Combinatie BAM Infra b.v., BAM Infra Rail b.v.,
BAM Infra Energie en Water b.v.
dhr.  Projectdirecteur
Stadionstraat 40
4815 NG BREDA

DATUM	13 maart 2017	TEAM	Projectorganisatie Uithoflijn
NUMMER	81A97C65	REFERENTIE	-
UW BRIEF VAN	-	DOORKIESNUMMER	030-286 
UW NUMMER	-	E-MAILADRES	 @uithoflijn.nl
BIJLAGE	-	ONDERWERP	Opdracht OG-VTW-89.4

Verzoek tot Wijziging

Algemeen	
Project:	Tramvervoersysteem Uithoflijn
Initiatiefnemer:	Projectorganisatie Uithoflijn
VTW nr.:	VTW-OG-089.4
VTW nr (extern):	
Werknaam:	Realisatie van de trap OVT
Inhoudelijk behandelaar OG	
Inhoudelijk behandelaar ON	
Status	definitief
Type wijziging	wijziging t.o.v. contract
Tracédeel	Tracédeel Stationsgebied (OVT + D)

Waarschuwing / aandacht-gebieden:

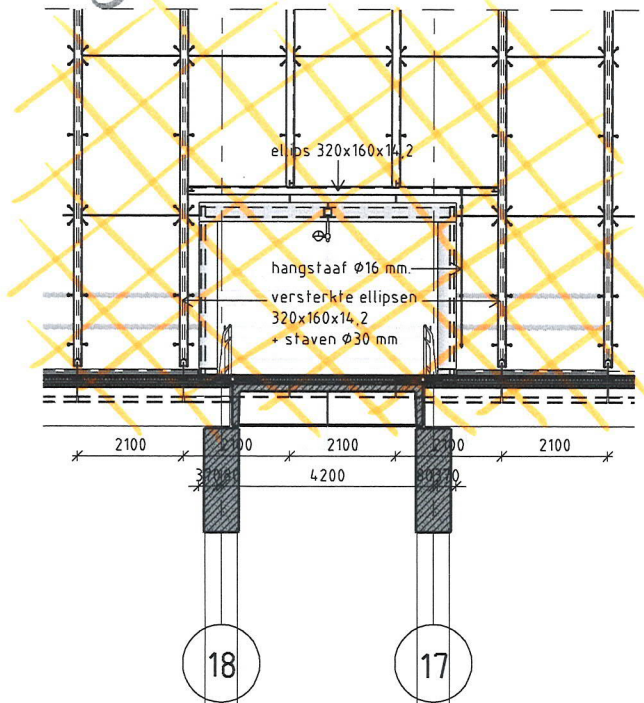
- Raakvlak Tram infra
- Raakvlak Loopstranen
- Raakvlak Busbaan
- Raakvlak ondergrondse belemmeringen als obstakels, veroudering kabels en leidingen.

Aanzicht binnenzijde gevel stationshal I:100

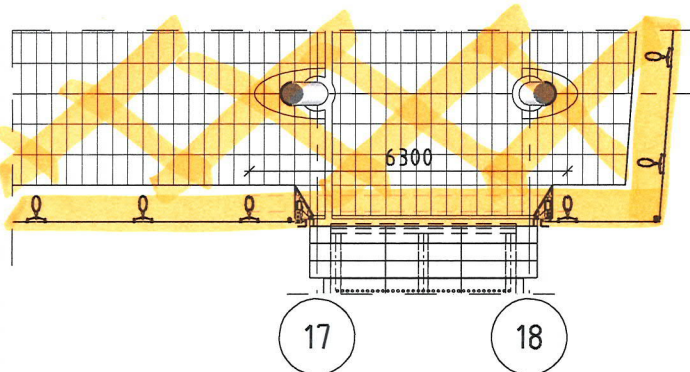
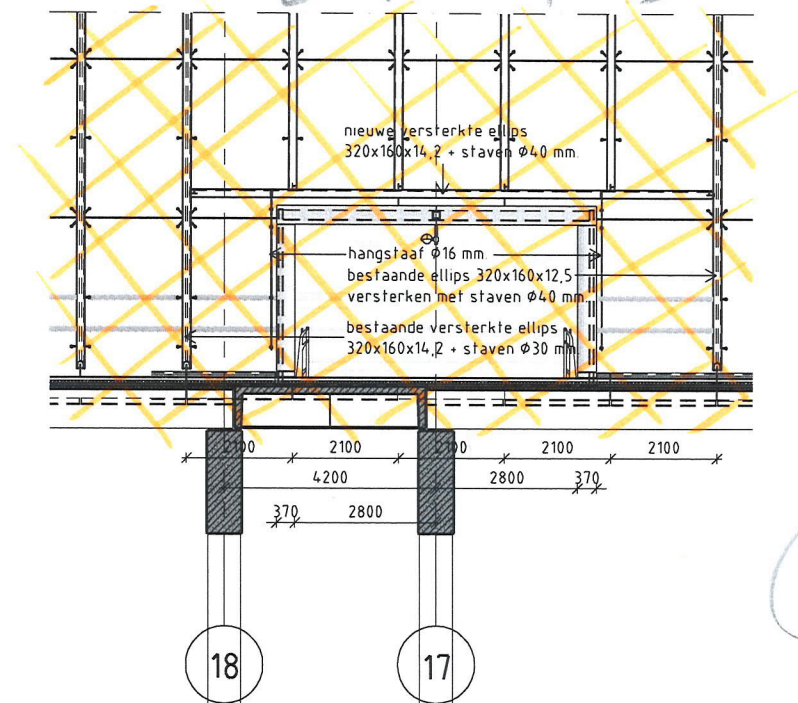
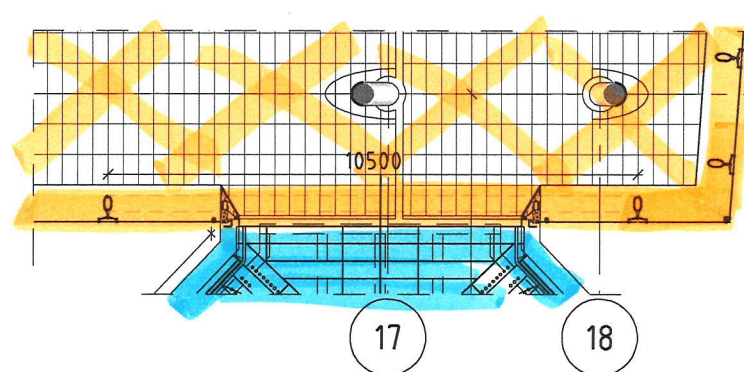
Ontwerp & realisatie
vallen onder stelpost
"gevel aanpassing"

Ontwerp & realisatie
behoren tot scope opdracht
(ex. stelpost)

10305-325 - mm 10
 Aanzicht gevel stationshal 1:100

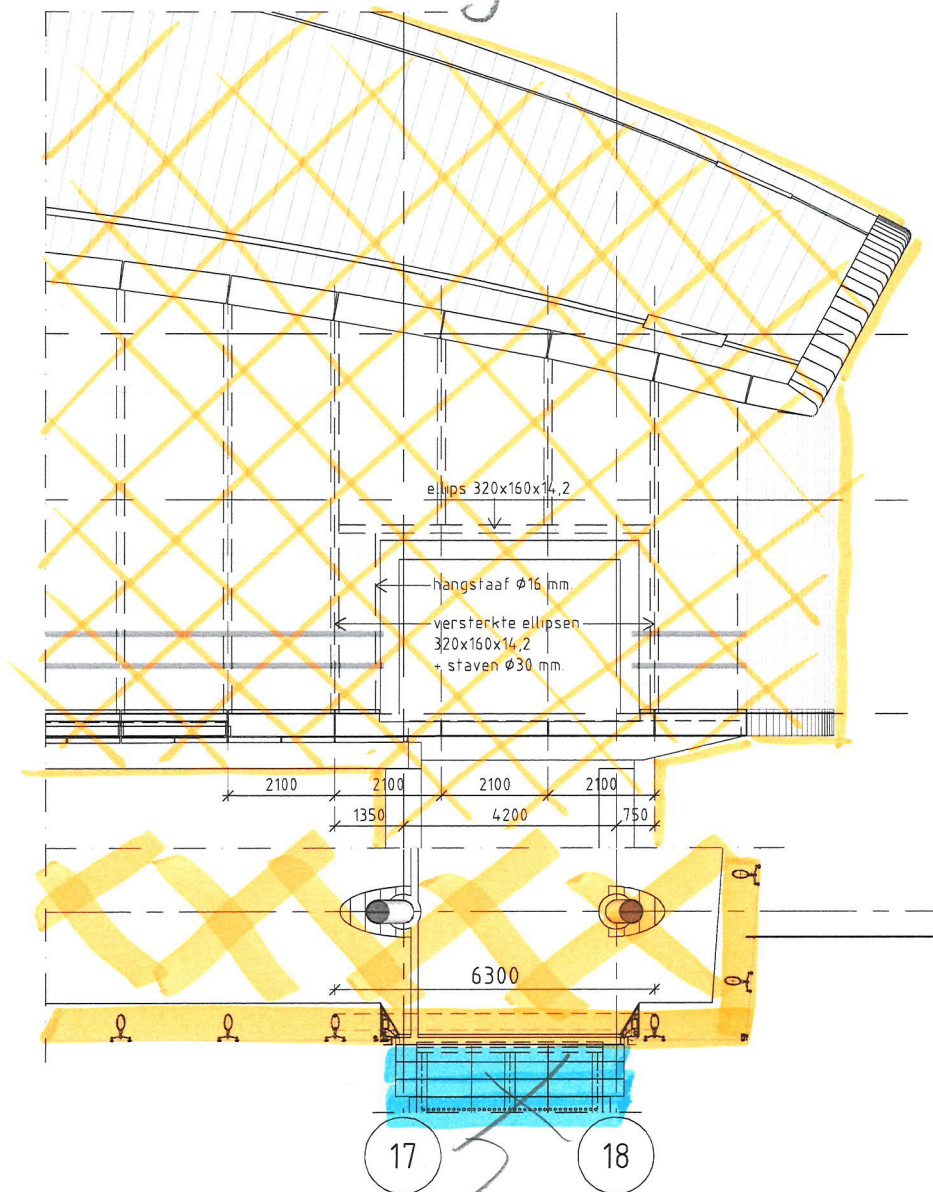
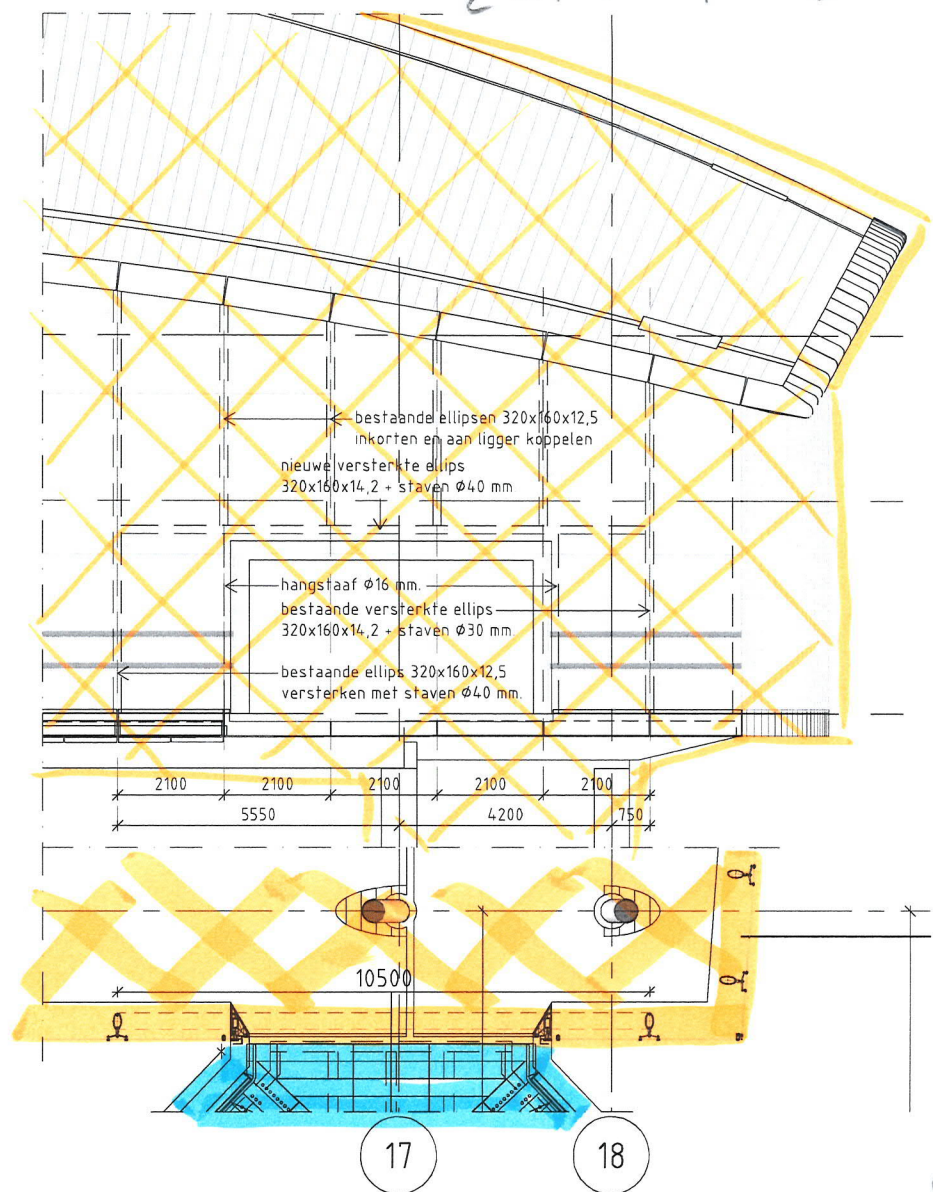
Ontwerp & realisatie vallen onder stel post "gevelaanpassing"

Ontwerp en realisatie behoren tot scope opdracht (ex. stel post)

↳ behoort niet tot scope.

Detail WA01 1:5

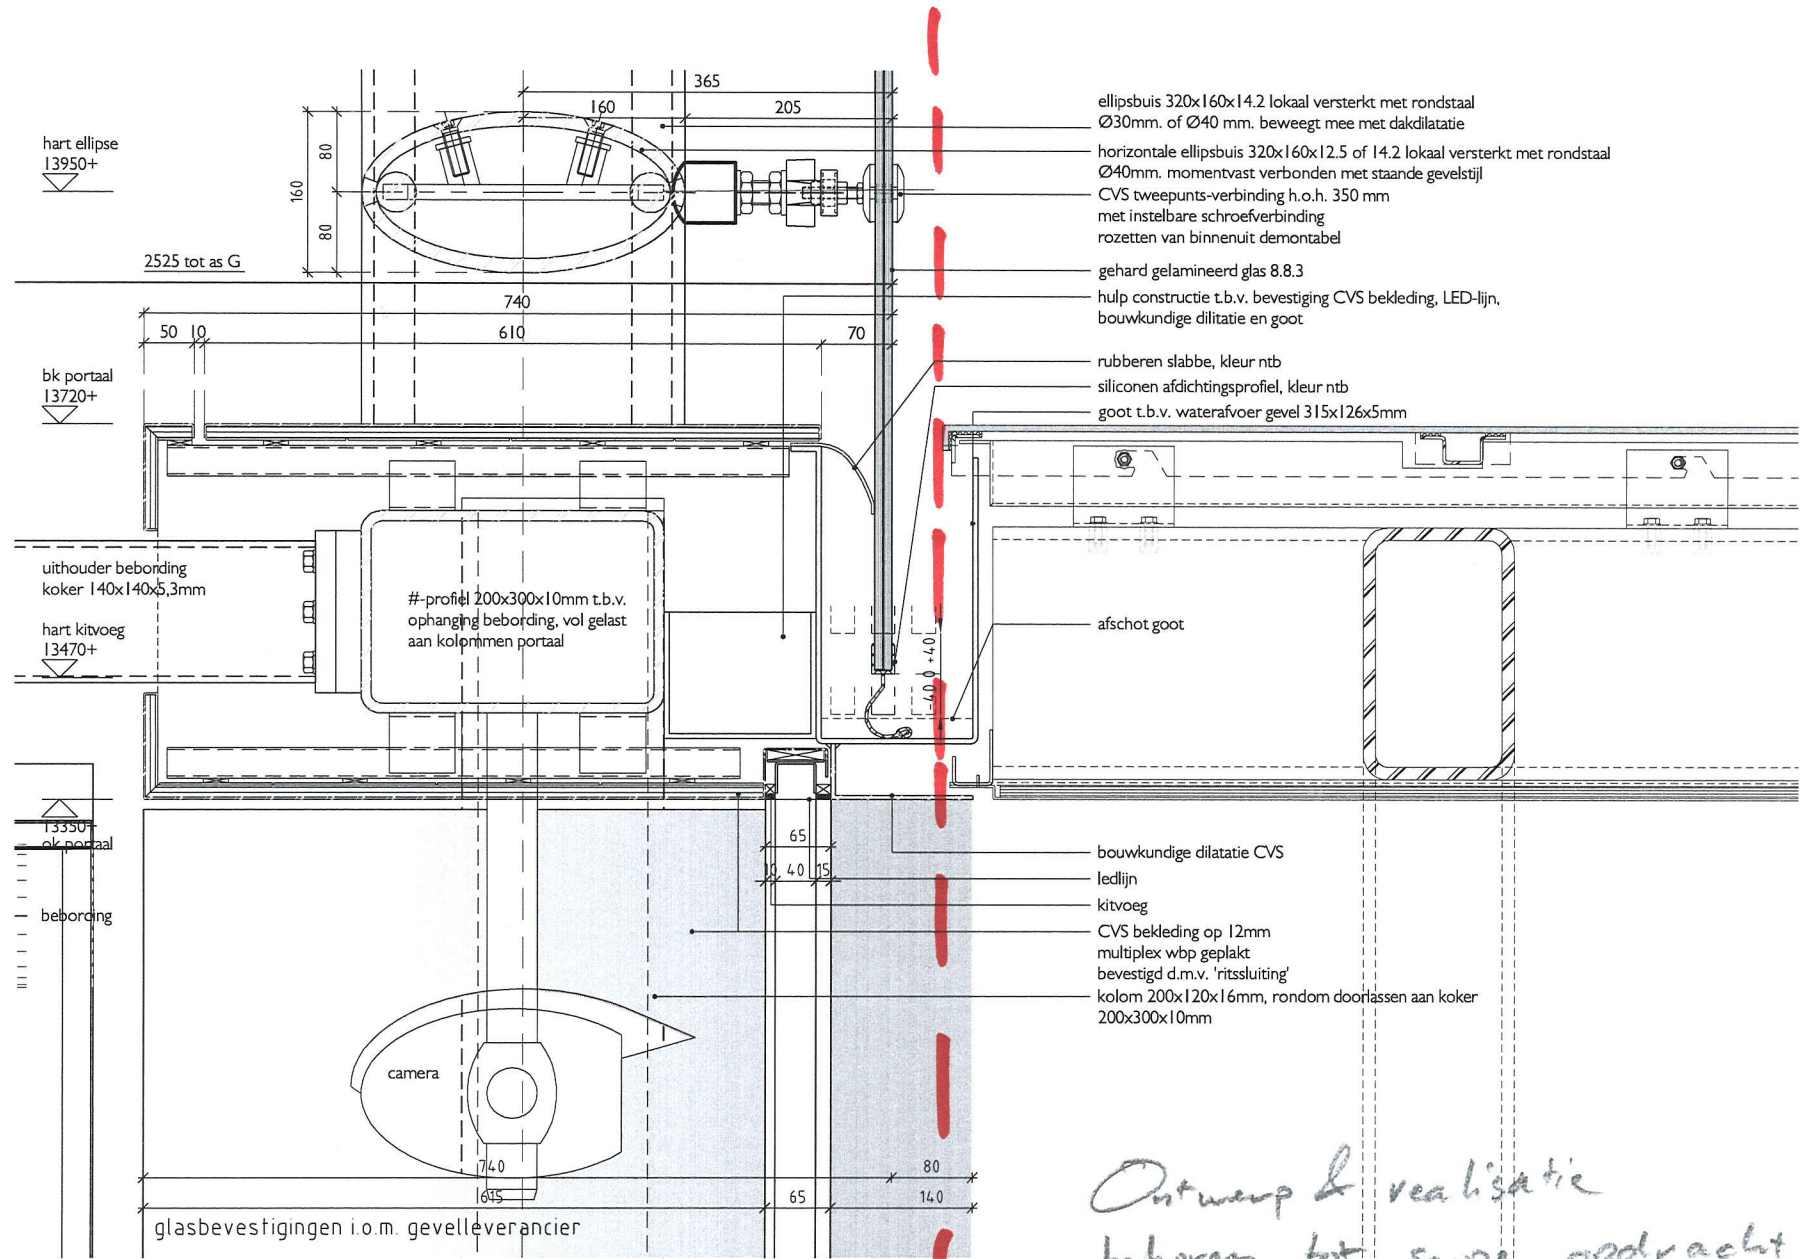
Ontwerp & realisatie vallen onder stelpost "gevelaanpassing"

Ontwerp & realisatie behoren tot scope opdracht (ex. stelpost)

Demarcatie lijn.

Detail GE01 1:5

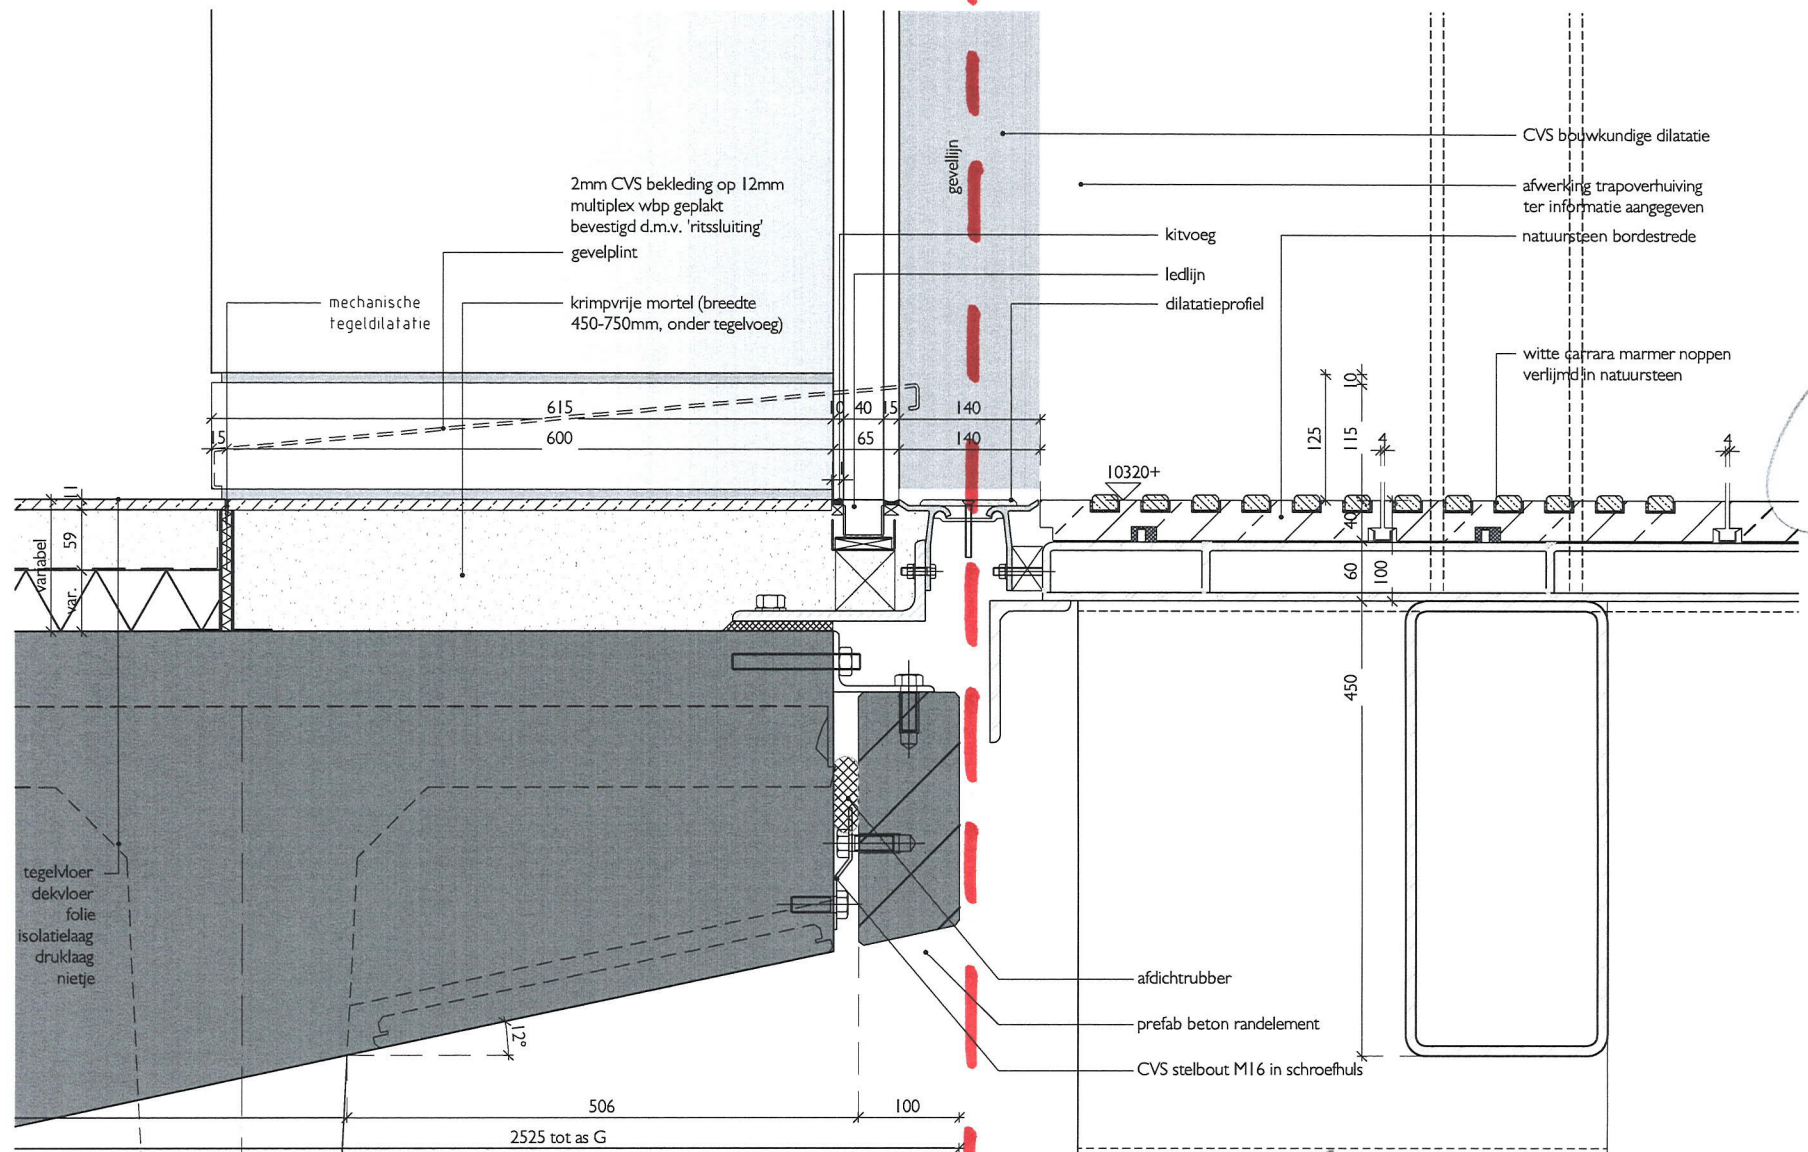
Ontwerp & realisatie vallen onder stel post "gevel aanpassing"

Ontwerp & realisatie behoren tot scope opdracht (ex. stel post)

Demarcatie lijn
